Dodatek č. 3 KE SMLOUVĚ O DÍLO I.

- 1) Smluvní strany uzavřely dne 19. 7. 2022 Smlouvu o dílo na realizaci veřejné zakázky „**Modernizace gynekologicko-porodnického oddělení – porodnice, šestinedělí, Krajská zdravotní, a.s. – Nemocnice Teplice, o. z. – stavební práce**“ (dále také „Smlouva“ a „Dílo“). Smluvní strany zejména v souladu s čl. 10 odst. 10.4 ve spojení s čl. 23. odst. 23.9 Smlouvy uzavírají k ní tento Dodatek.

ZMĚNOVÝ LIST č.13 - Změny rozvodů - úpravy prostupů a napojení vytápění, vodovod mezi 2.NP a 3.NP - změnová PD Z1, Z2

PRÍLOHA č.1

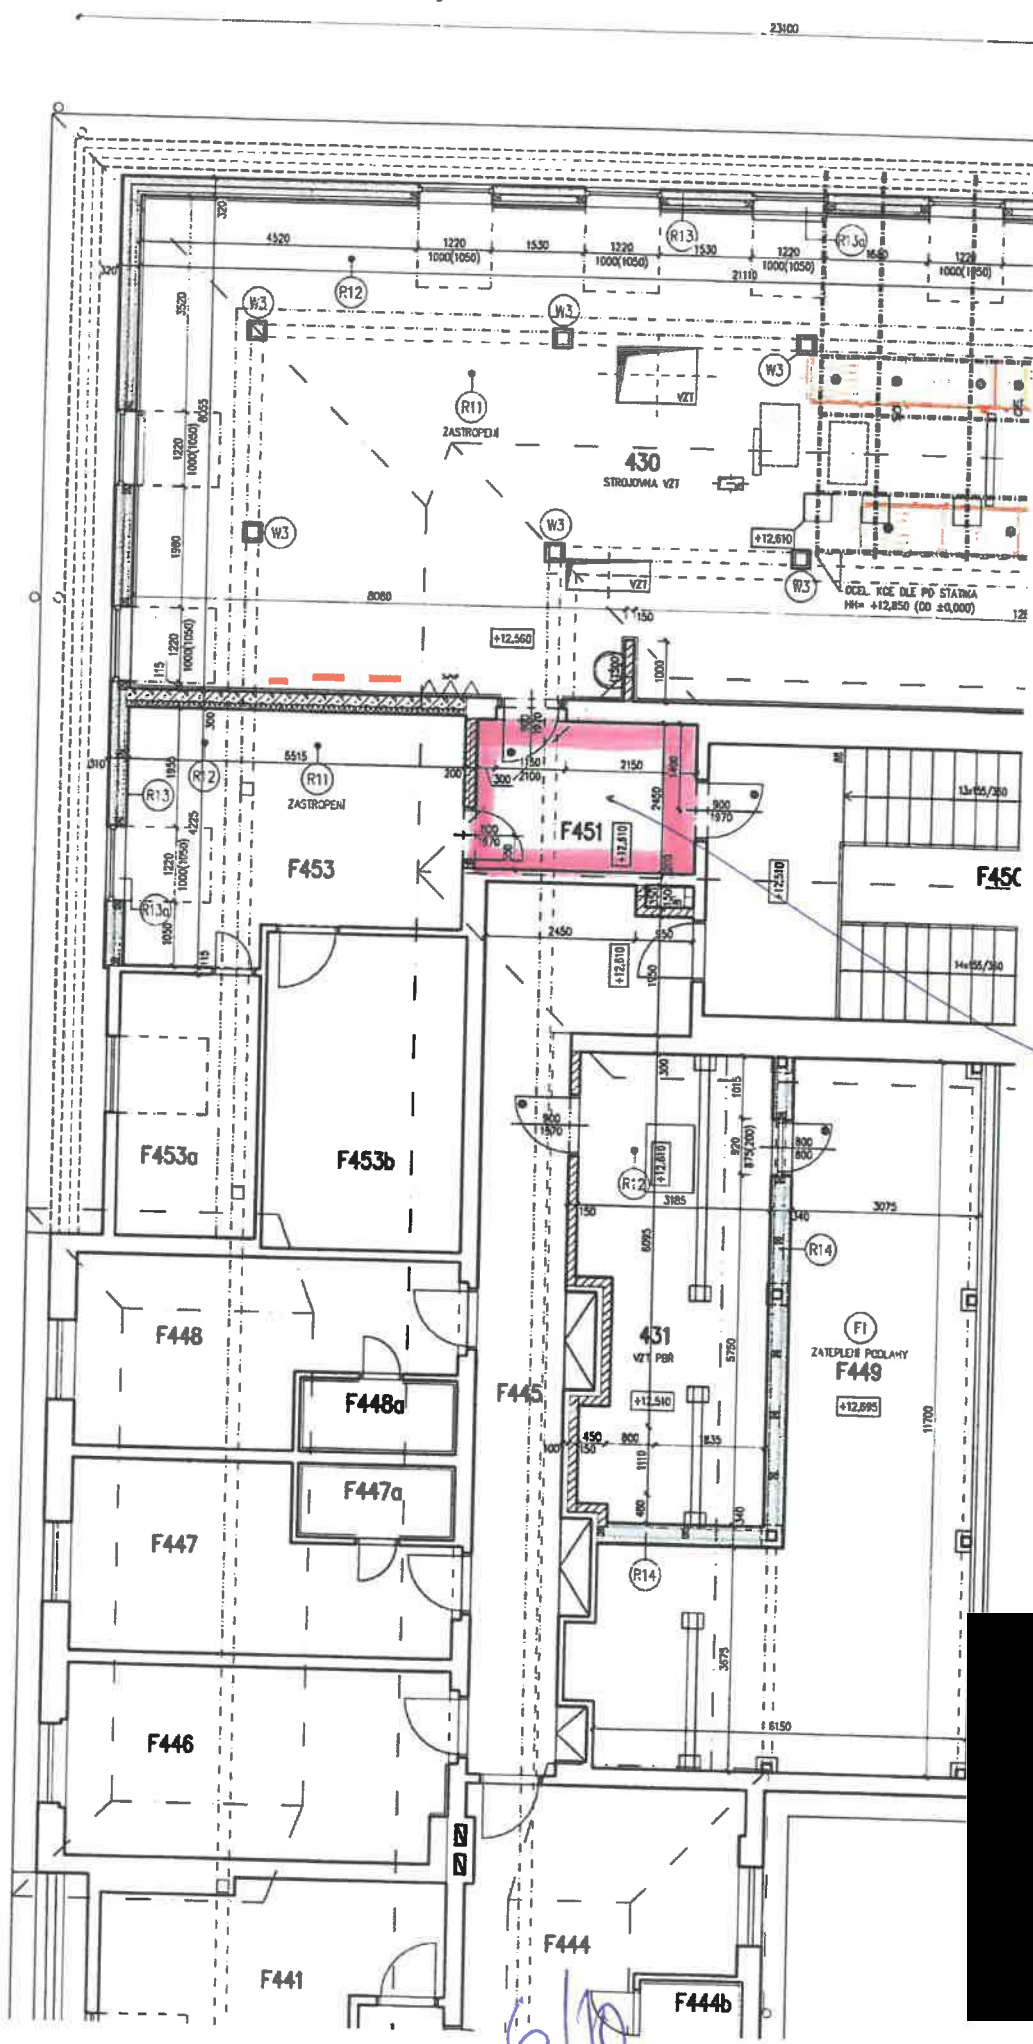
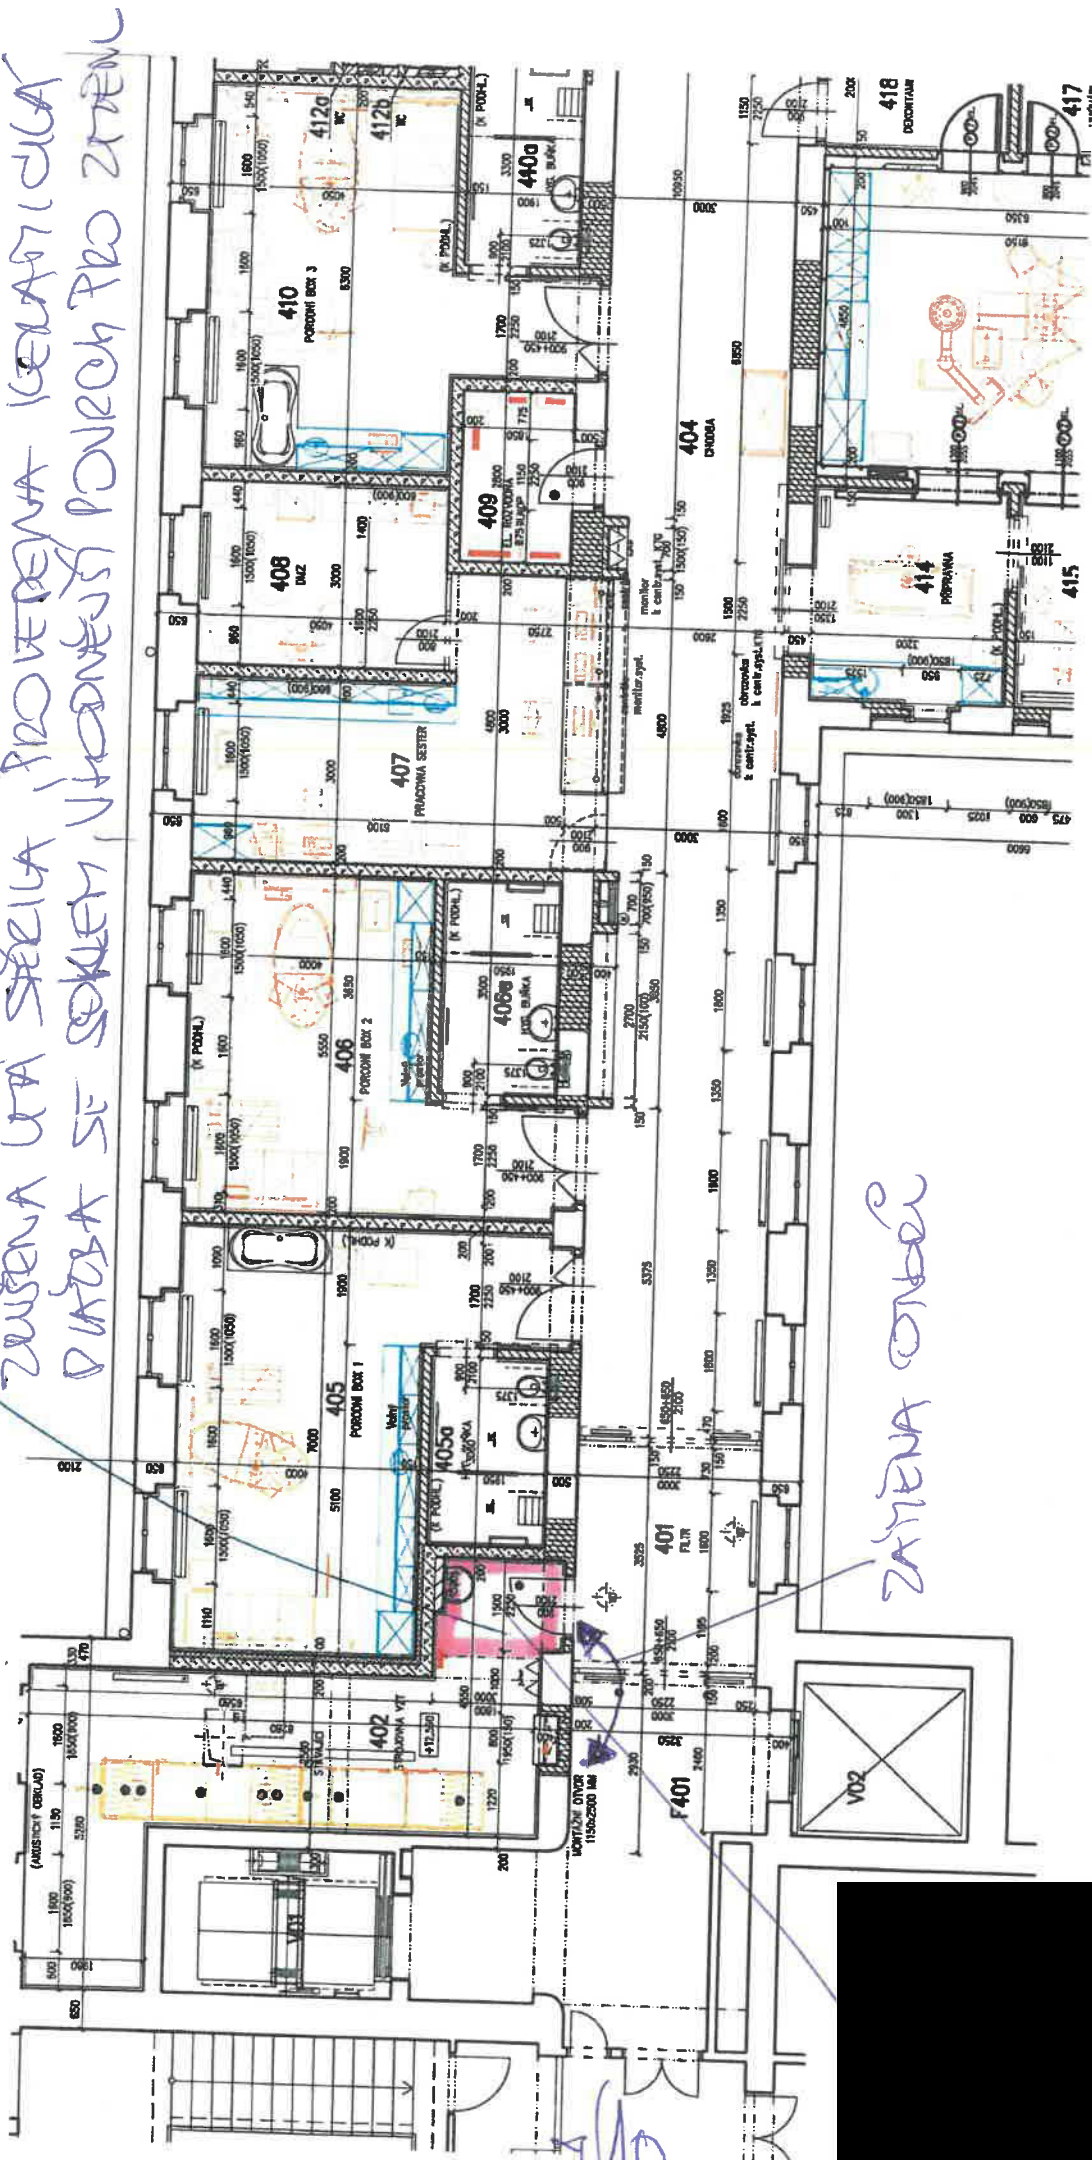
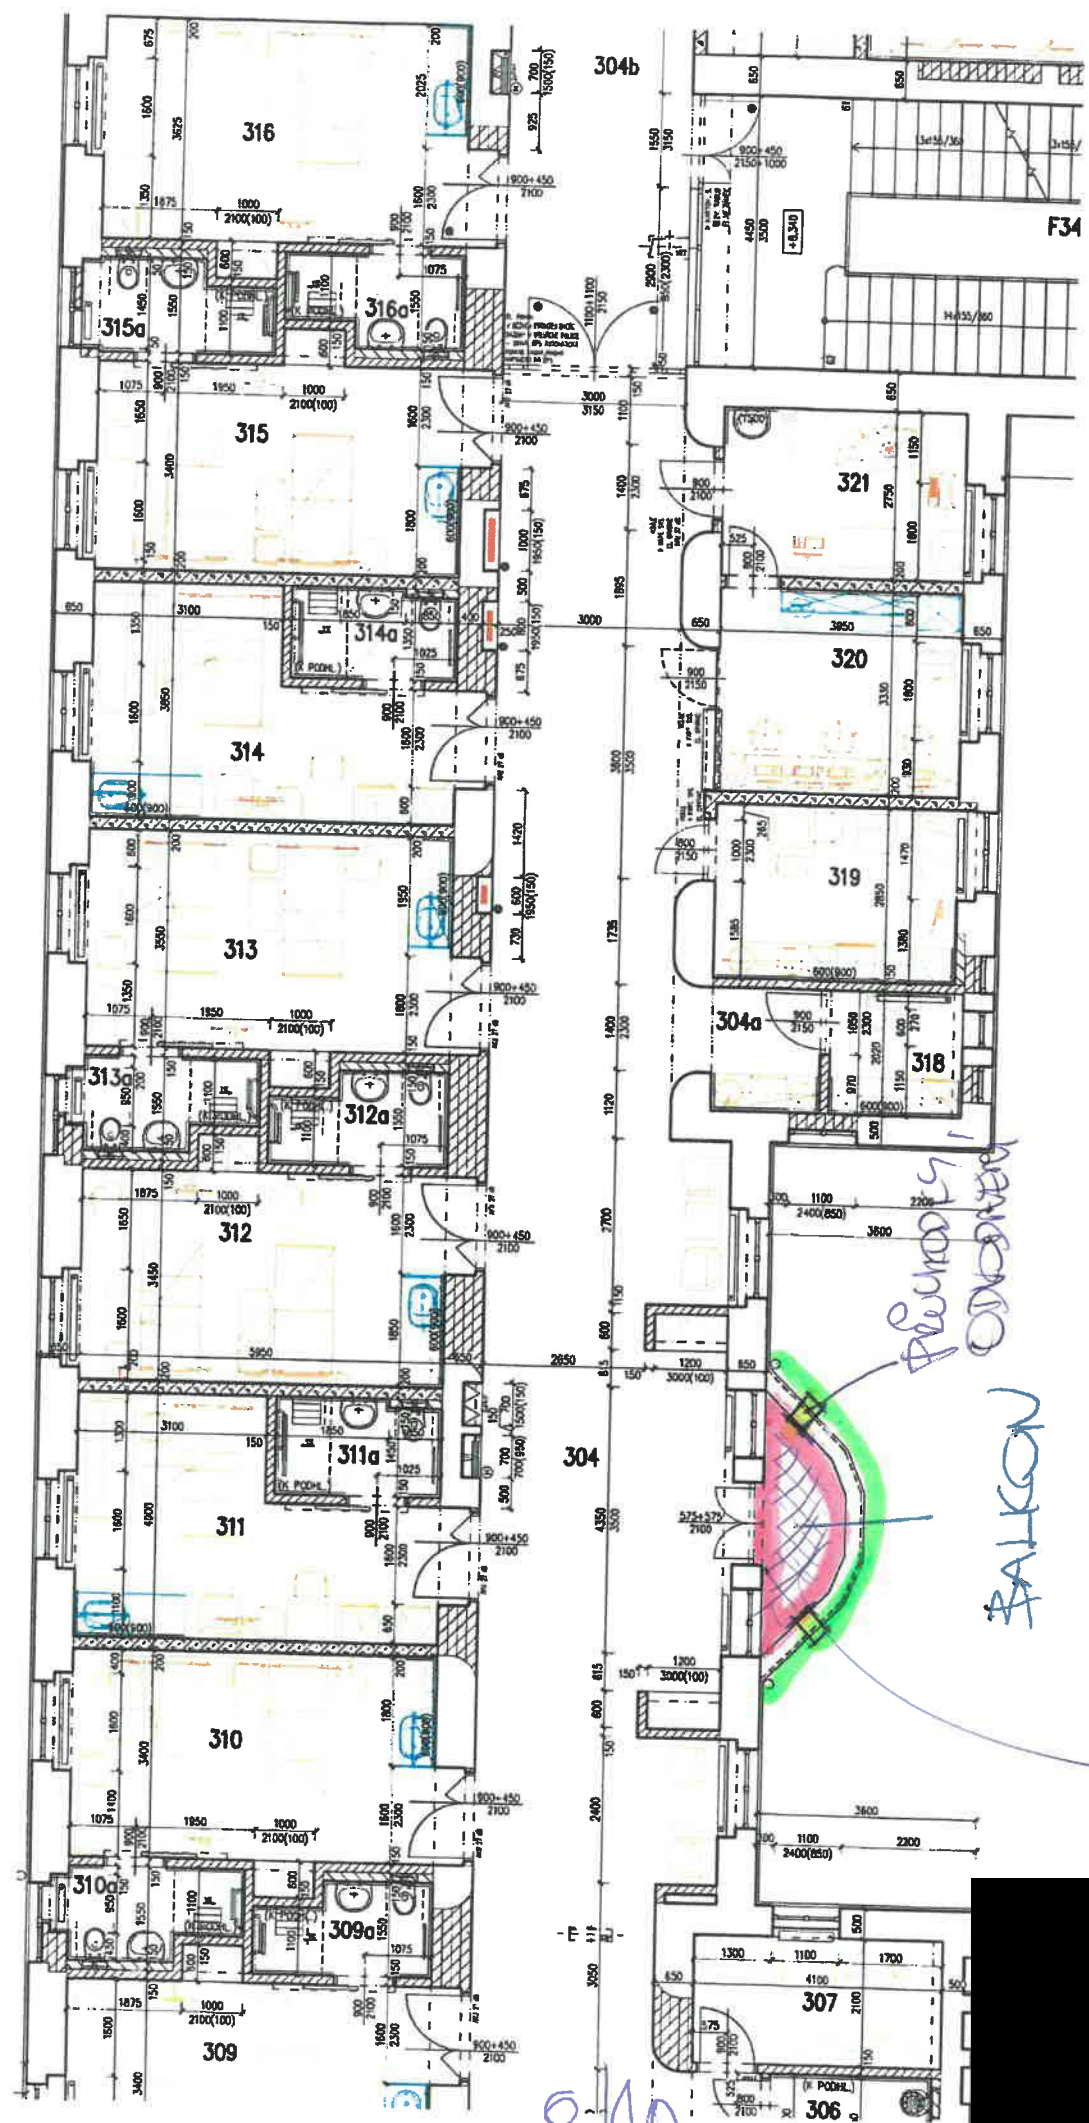
Tento Návrh ocenění změny nesmí být považován za pokyn k provedení prací. Zhotovitel nebude provádět práce, dokud neobdrží tento dokument podepsaný všemi odpovědnými osobami dle SOD.
Příloha č.1 - výkresy půdorysů 3 a 4.NP - doplnění a úpravy povrchů podlah

PROSTOR U ROZNADEČE A OHYVADLÁ
ZUŠENÁ UTA SĚŘILA, PROVEDENA KERAMICKÁ
DŮŽBA SE SOKLEM, VCHODNÍ POKRY PRO ZEMĚ

KEVAT. PÍŤA SE SOUET 30X30, FARVA ANTHRACIT
HYDROIZOAČNÍ STĚKA
